Opinia Nr 009491

w budynku przy ul. Gen. Łajczaka nr 4A/3 w Wałbrzychu
dotycząca urządzeń grzewczo-kominowych używanych przez
B.O.K. Śródmieście

Opinia Nr 009272

w budynku przy ul. Gen. Żoładzka nr 4A/14 w Wałbrzychu
dotycząca urządzeń grzewczo-kominowych używanych przez
B.O.K. Śródmieście

NUMERACJA POLSKICH ZŁOTYCH Z OPIWIA 008446/47 - INWENTARYZACJA

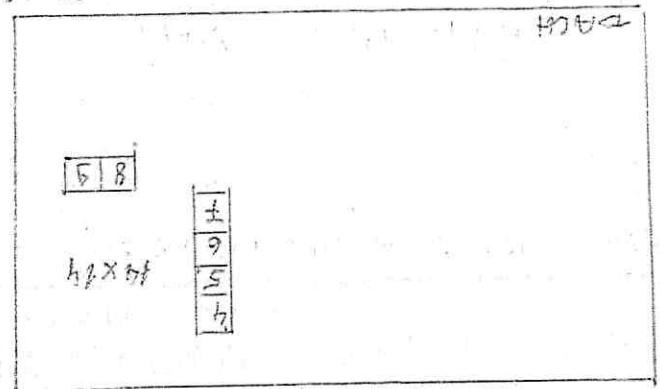
1. Budynek jest przeznaczony do podłączenia kotła (Ogaz i wentylacji) wiszącej.
2. Dla powyższych urządzeń należy wykonać i wyposażyć podłogę dach nowo przewody zgodnie z obowiązującymi przepisami i w oparciu o projekt.
3. Dla prawidłowego funkcjonowania urządzeń kominowych zapewnić należy napływ powietrza z zewnątrz poprzez urządzenia nawiewne.

POWIERZACHA PRZEWODOW ZACIENIA
Z OPINIA 008146/17

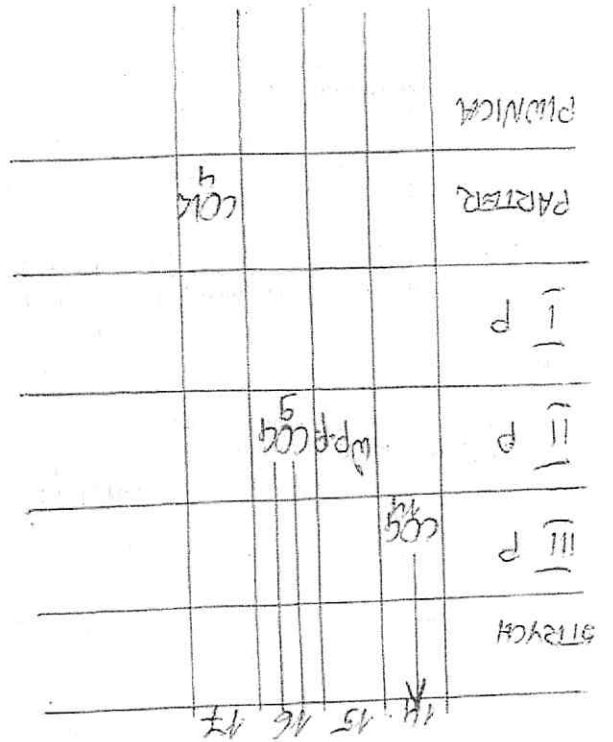
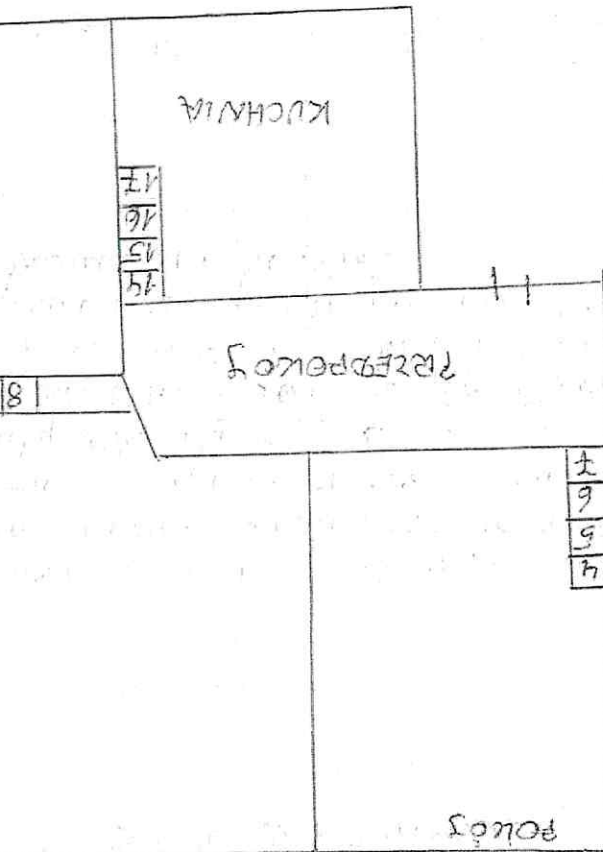
1. Przewód kominowy nr. 14 po zamontowaniu wkładu spalinowego będzie można przeznaczyć do podłączenia kotła Ogar dla którego zaciąg powietrza wykonac z boku budynku.
2. Wentylację mechaniczną wykonac i wyprzedać ponad dach zgodnie z obowiązującymi przepisami i w oparciu o projekt.
3. Dla prawidłowego funkcjonowania urządzeń kominowych zapewnić właściwy napływ powietrza z zewnątrz poprzez urządzenie nawiewne.

Inne uwagi: do punktu nr. 2 brak jest wlotnych przewodów miedzianych.
